revitalizace lokality u vodotoku

výsledky ankety

Anketa proběhla v říjnu 2022 za účasti 251 respondentů.

1. Přivítal/a byste revitalizaci západního cípu rekreačního území U Vodotoku?
Tato změna by obnášela:

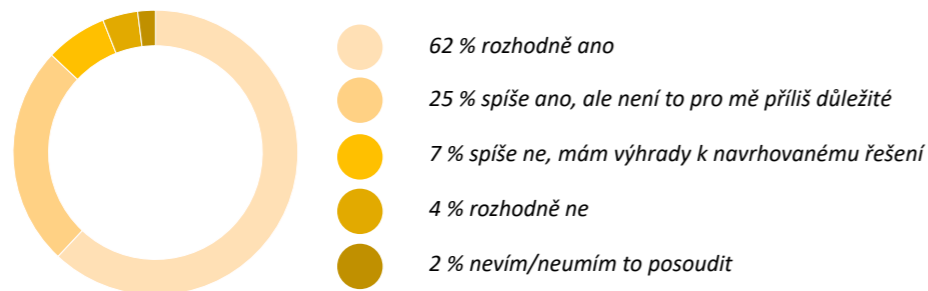
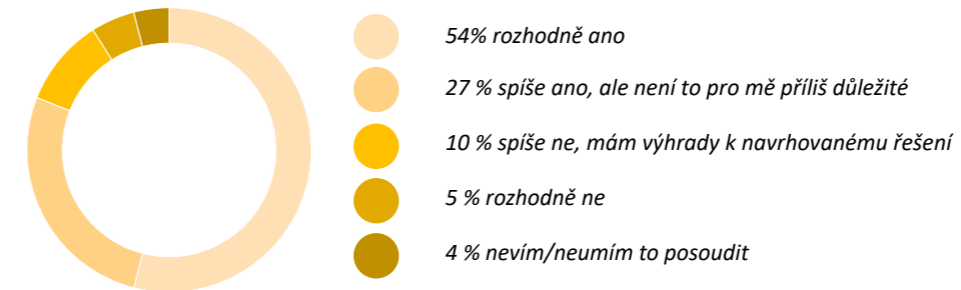
Především je potřeba zlepšit úklid, údržbu zeleně a zamezit, aby tu vyesedávali a vyspávali opilci a bezdomovci.

Neposouvat psí hřiště dále do lesa. Současná poloha je vhodnější.

Zachovat v lokalitě dostatečně velký prostor pro volný výběh psů.

Rozhodně kvůli přesunu popelnic pod přístřešek nezmenšovat plochy zeleně.

V rámci revitalizace zbytečně nekácet stávající dřeviny.

Minimalizovat zpevněné plochy.

- Revitalizaci západního okraje území a vytvoření přehledné, důstojné „nástupní“ plochy by přivítal největší podíl respondentů. Lze doporučit jako první etapu revitalizace se zohledněním výše uvedených připomínek respondentů.

- Upřesnit polohu a velikost psího hřiště.

2. Přivítal/a byste možnost více využívat lesík k procházkám a odpočinku?
Tato změna by obnášela:

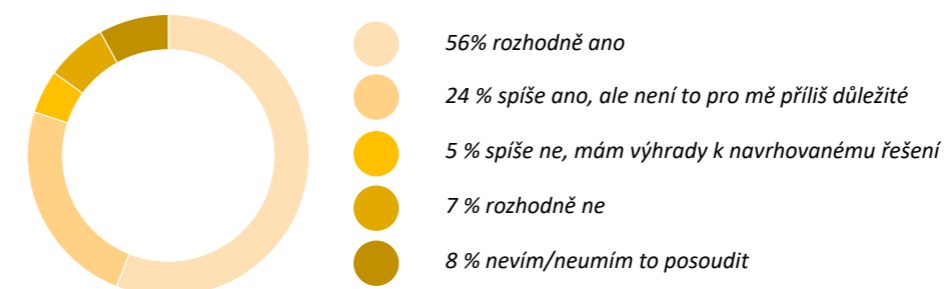
Aby lesopark zůstal spíše les než park (zachovat přírodní ráz).

Zvážit rozsah vyvětvení (je nutné v celé ploše?).

Zvážit velikost a množství nových cest (postačí schůdné pěšiny).

Zlepšit úklid, údržbu a zamezit pobytu závadových osob.

- V kontextu výsledků ankety lze v druhé etapě doporučit realizaci východozápadní vycházkové „lesní“ cesty s lavičkami a drobnými herními prvky. Zvážit rozsah vegetačních úprav, aby byl zachován „přírodní“ ráz lokality. Na základě vyhodnocení stavu mobiliáře a čistoty veřejného prostoru v prvních letech provozu posoudit vhodnost realizace piknikového místa.

3. Přivítal/a byste vznik řádného přechodu a cesty pokračující do lesíka v místě, odkud nyní lidé přebíhají z pěšiny mezi domy Nad Koupadly 372/15 a U Koupadel 1050/19?

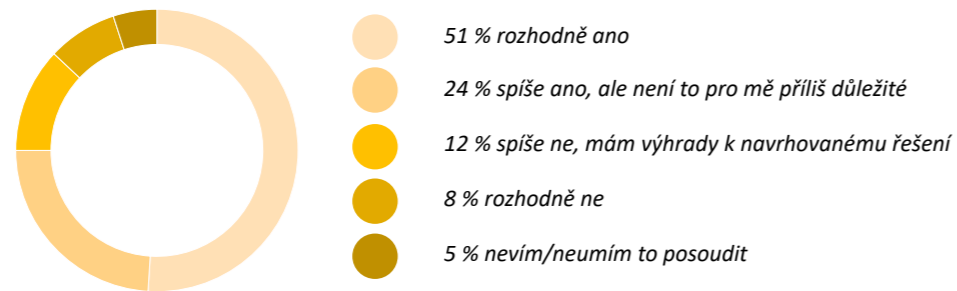
Bylo by moc přechodů na krátkém úseku.

Přechod by byl v zatáčce.

Vzhledem k povolené rychlosti 30 km/h a frekvenci dopravy lze bezpečně přecházet i mimo vyznačený přechod.

- Provéřít realizovatelnost nového přechodu a vstupu do území od sídliště Novodvorská. Případně realizovat jako součást třetí etapy s novou severojižní cestou od ulice Nad Koupadly k vodní nádrži, eventuálně s piknikovým místem v lesíku.

5. Přivítal/a byste přímý vstup z (leso)parku do areálu koupaliště Lhotka? Tato změna by obnášela:

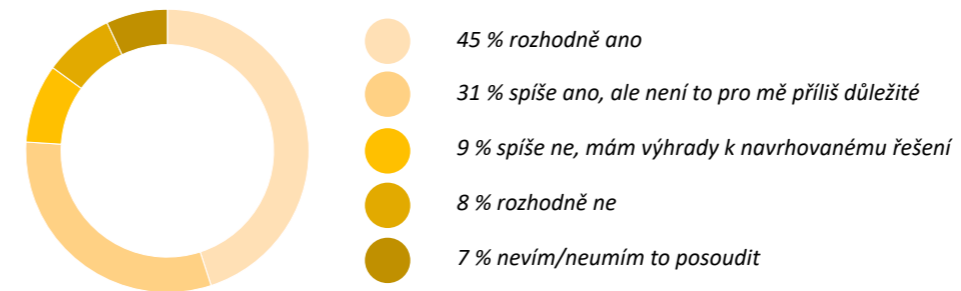
Bylo by moc přechodů na krátkém úseku.

Přechod by byl skoro v zatáčce.

Druhý vstup do areálu koupaliště je zbytečný.

- Nerealizovat přechod a nový západní vstup do areálu koupaliště. Jedná se o přechod zřetelně méně důležitý pro respondenty. Navíc provozovatel koupaliště také preferuje jeden stávající vchod.
